OPPDRAAG	Brevika, Bodø kvikkleirefaresone - uavhengig kvalitetssikring iht. NVE	DOKUMENTKODE	10217034-RIG-NOT-001-rev02
EMNE	Kontrollnotat	TILGJENGELIGHET	Åpen
OPPDRAAGSGIVER	Brevika utvikling AS	OPPDRAAGSLEDER	Joar Spencer Gloppestad
KONTAKTPERSON	Håvard Engseth	SAKSBEHANDLER	Lars Andreas Solås
KOPI	Norconsult v/ Tellef Kydland	ANSVARLIG ENHET	10234011 Geoteknikk Midt

Kontrollnotat

Vedlegg A: Verifikasjonsskjema rev. 02 for utført kvalitetssikring iht. NVEs veileder nr. 7/2014

Fjell i dagen fra historisk flyfoto 1946, Røde markører indikerer fjell i dagen

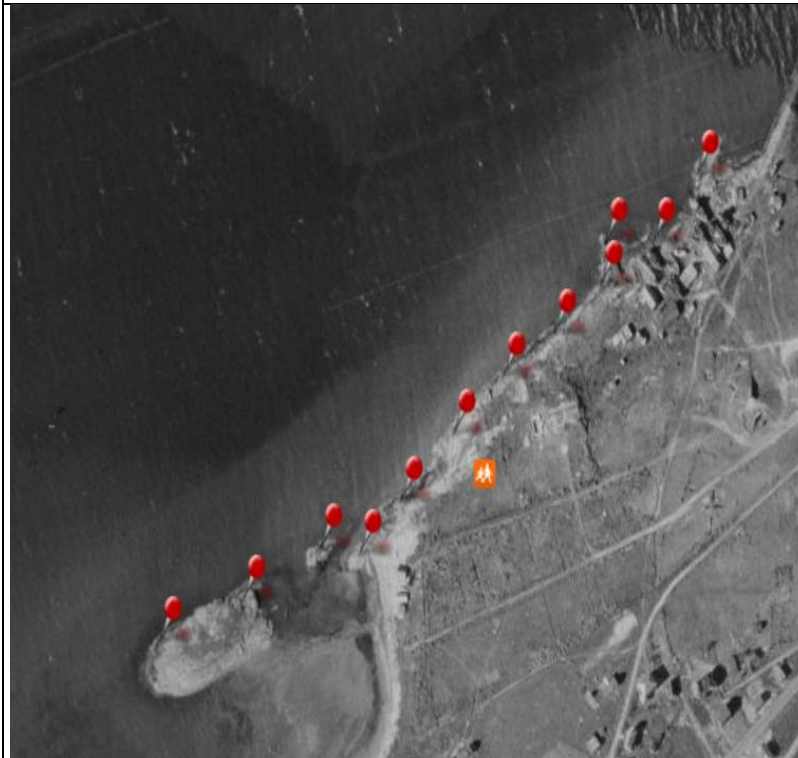
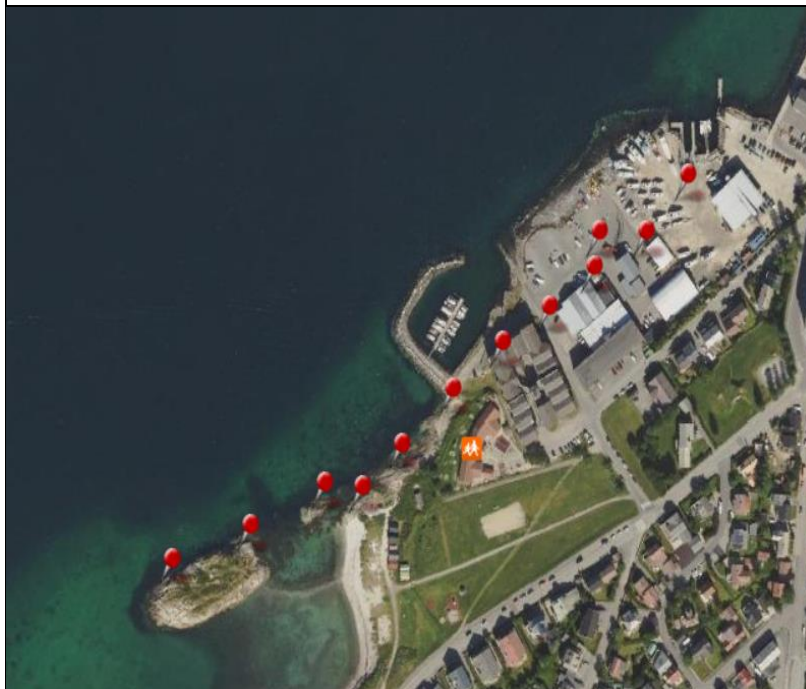
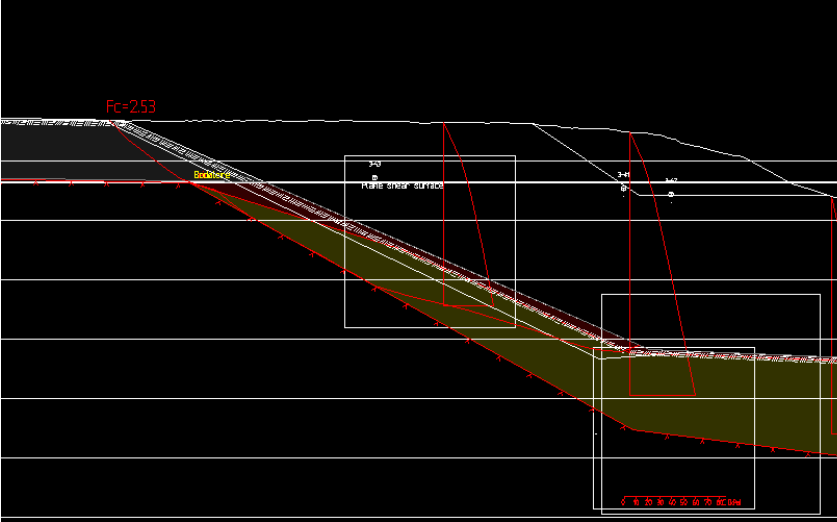
Kommentar	Beskrivelse	Kategori ¹⁾	Status ²⁾
Generelt	<p>Rapporten er ryddig og gjennomgående. Det er benyttet grunnlag fra fem ulike datarapporter. Det er laget ett oversiktskart som på en god måte viser hvilke sonderinger som er aktuelle, og hvilke rapporter de er ifra. Er fortsatt dog litt utfordrende å bla gjennom rapporter for riktig grunnlag. Det savnes generelt noe dokumentasjon på parametervalg samt noe tynt grunnlag/beskrivelser i noen tilfeller.</p> <p>Spesifikke kommentarer er inkludert i det følgende.</p> <p>Norconsults tilsvaer til 5192886-RIG-04-01 er skrevet med blå tekst. Multiconsult svar er skrevet i <i>kursiv</i>. Siste runde med tilsvaer fra Norconsult er skrevet med grønn tekst. Deretter har Multiconsult besvart med mørkeblå tekst.</p>	-	-
1	Avgrensingsområde for molo sør. Er det riktig å avslutte faresonene der den er satt i dag? Vil området utenfor faresonen være skredsikkert om sprøbuddmaterialet i forkant glir ut? Vil da massene stå av seg selv?	TS	L

<p>Svar: Det har blitt utført stabilitetsberegninger av bak forliggende skråning etter et initalskred. Et slikt retrogressivt skred blir undersøkt ved å benytte NGI-metoden med 1:15 tagentlinje fra kritisk bruddsirkel i sprøbruddsmateriale mot 1:2-1:3 linje i ikke sprøbruddsmateriale.</p> <p>Profil A: Gjellende profil A er vår vurdering at den satte avgrensingen er konservativ og tar høyde for akkurat dette. 1:15 linje er lagt inn i tegningen for å vise dette.</p> <p>Profil B: Vår vurdering er at et potensielt initialt rotasjonsskred vil kunne oppstå ved eksisterende molo. Konsekvensen av et slikt skred, som vi ser det, vil videre ikke medføre et retrogressivt skred bakover. Dette fordi rasmassenes utløp er begrenset av både topografi og kvikkleirens beliggenhet i snittet. Et potensielt rotasjonsskred fra moloen vil da heller kunne forbedre områdestabiliteten, enn motsatt. Begrensning av utløpsområde med NGI metoden og 1:15 linje og videre 1:2 i ikke sprøbruddsmateriale er derfor valgt konservativt.</p> <p>Lagdelingen in på land er basert på interpolering mellom borpunkter, ved kompletterende grunnundersøkelser er det antatt at faresonen minker. Kvikkleirenes beliggenhet på land er derfor konservativ. Nærliggende undersøkelse på land i retning nordøst viser fjell på kote – 7, samtidig er det fjell i dagen i retning sørvest for snitt B. Ved å anta en lineær sammenheng med fjelldybden fra borpunkt 43 og fjell i dagen, vil fjelldybden i snitt B ligge rundt kote - 5.</p> <p><i>Det er usikkerhet knyttet til avgrensningen av faresonen for området i sør/sør-vest. Det forstås som det er benyttet interpolering mellom borpunkt, men som vi ser det, er det for området ikke utført boringer. I tillegg er det like ved bp. 43, over 20 m til fjell. Vi stiller spørsmålstegn til å anta lineær sammenheng når fjellet varierer slik.</i></p> <p><i>I tillegg er det vanskelig å kontrollere en 3D-modell, og hvor kommer den «knekken» i profil A hvor 1:15 linja avsluttes? Og hvorfor legges det 1:2 linje i bløt leire-laget? Det må komme klart fram hva dere tenker og begrunnes med hvorfor grunnforholdene er slik.</i></p> <p><i>Eventuelt påvist berg i sørvest bør vises på oversiktskart i rapporten</i></p> <p><i>For å kunne konkludere på bakre linje i løsneområdet må det dokumenteres at terrenget står med 1:2 også hvis massene i forkant skulle forsvinne.</i></p> <p>Svar: Vi har undersøkt historiske flyfoto fra området i perioden 1946-2019. Resultatet er vist under og viser at antagelsen virker å stemme. Fjell i dagen fra historisk kart sammenfaller godt med</p>

nærliggende boringer i nord-øst (1-2,1-4,1-5,1-8 og 1-7 etc). Alle disse sonderingene viser fjellkontrollboring rundt kote +1.5. Resultatet er lagt inn i tegning V01.

Videre har avgrensingen i snitt A og B blitt revidert ved å sette inn informasjon om avstanden til fjell fra flyfoto. Videre er fjelldybden

<p>satt ned i snittet til kote -2, denne er satt konservativt. Beregning dokumenterer at terrenget står med bakre avgrensingslinje 1:2 hvis massene i forkant har forsvunnet. Samme vurdering er benyttet for Snitt B hvor fjell-grensen vil avgrense løснеområdet.</p>  <p>Ok. Kommentaren lukkes.</p>		
2	<p>Avgrensingsområde molo nord. Det er usikkerhet tilknyttet avgrensningen mot nord-øst og nord. Det er anbefalt utført boringer i videre utredning. Multiconsult mener at det må kreves, ikke bare anbefales.</p> <p>Svar: Vi er enig, dette fremkommer i teksten i reguleringsplan. Men oppdaterer i rapport så at det er tydelig der også.</p> <p><i>I området nord for profil C er det vanskelig å se at Norconsult kan avslutte faresonen når det ikke finnes sonderinger i området. Det er pga. manglende grunnlag anbefalt at Norconsult tar ut hele løсне- og utløpsområde nord.</i></p> <p>Svar: Faresonen nord for tiltaket, ved nordlige molo, vil ikke bli definert da dette ikke er relevant for prosjektet. Resultatet fra stabilitetsberegningene vil derimot bli tatt med for å dokumentere at et skred i dette området ikke vil ramme tiltaket. I reguleringsplanen skal det framgå at det kun er tiltaksområdet som er utredet mtp. områdestabilitet. Dette er i tillegg skrevet i rapport og tegning V01.</p> <p>Ok. Kommentaren lukkes.</p>	MS	L
